### 扣點缺失照片表

拍攝日期：99.02.23

計畫（或）工程名稱：老舊校舍第二期新建工程

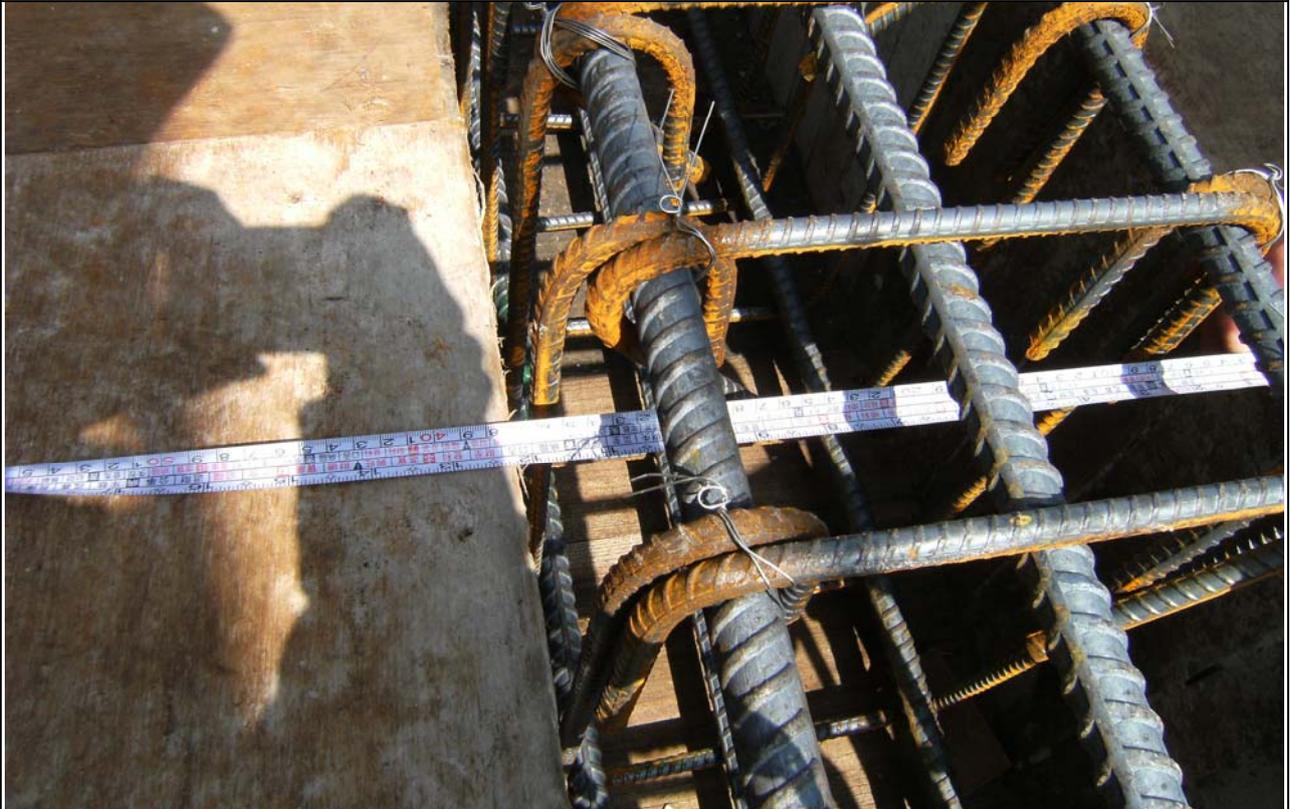
柱之箍筋彎鉤未平均散置於柱之四角。
